Revitalizace

Co je nabízeno náhradou?

Podklad: Davídková, L. 2016: 08 Osazovací plán – stromy a keře. Uloženo na MěÚ Horní Bříza. Upraveno.

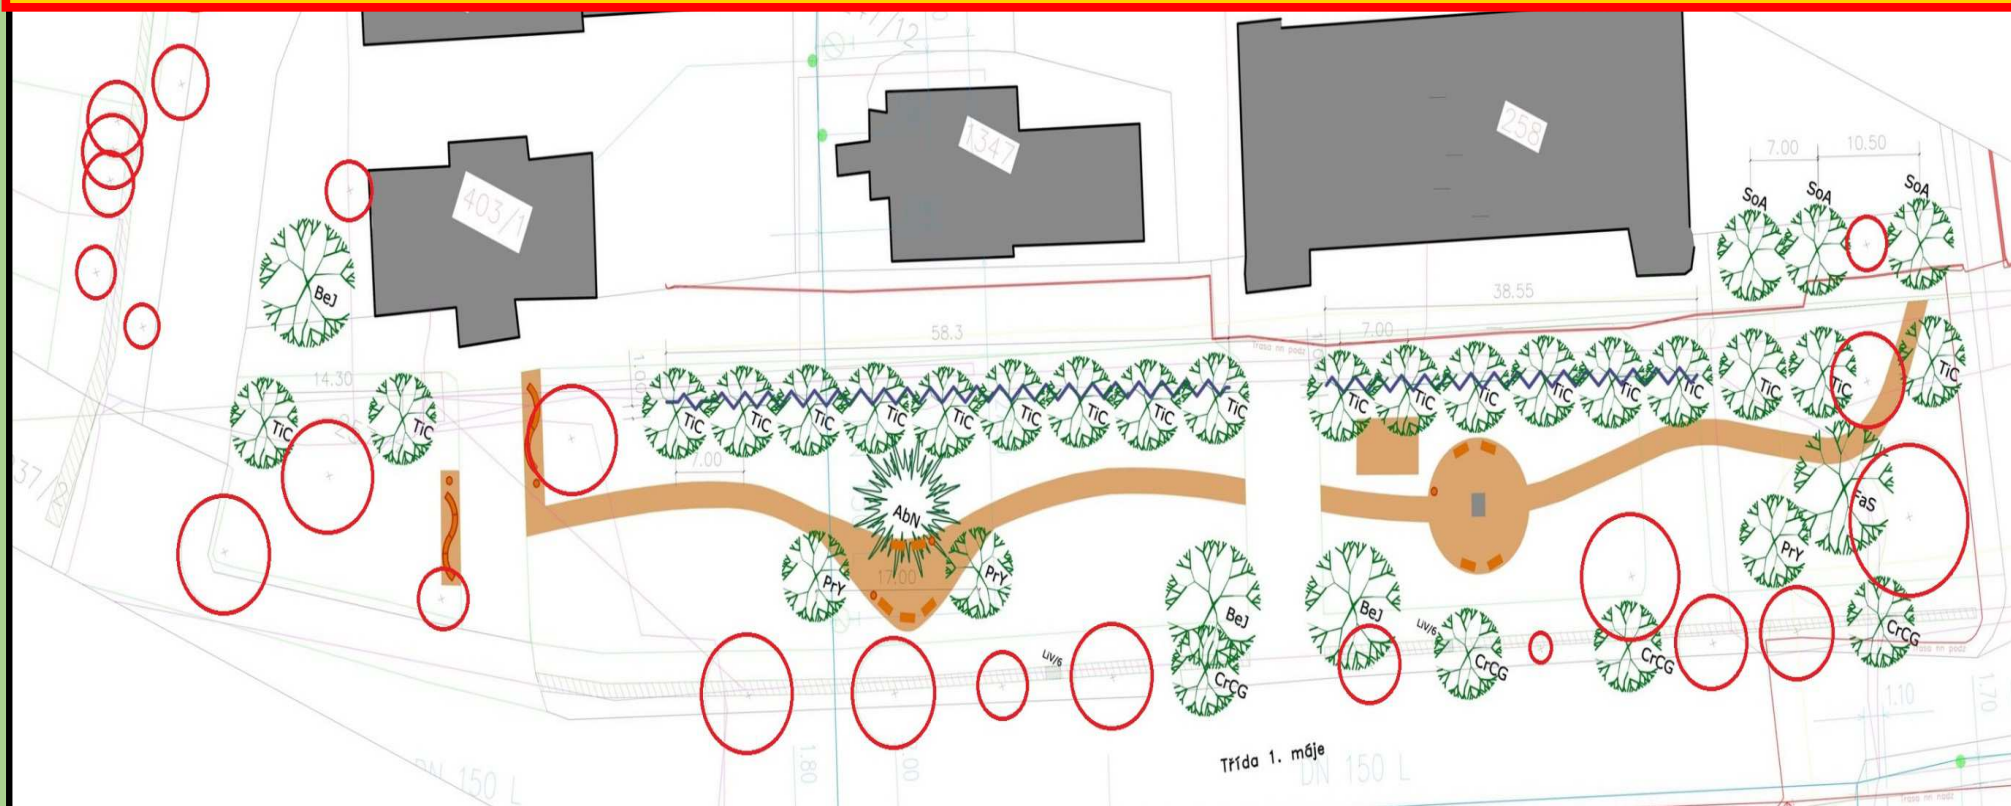
Nedůvěryhodné – nové stromy mají zakresleny stejně velké koruny jako ty současné (tedy předváděn je stav za nějakých cca 40-80 let). Ponechané stromy (červeně) již v té době budou vypadat zcela jinak nebo spíše nebudou vůbec. Ústřední řada lipových zákrsků nikdy takového rozvoje a zapojení korun nemůže dosáhnout.
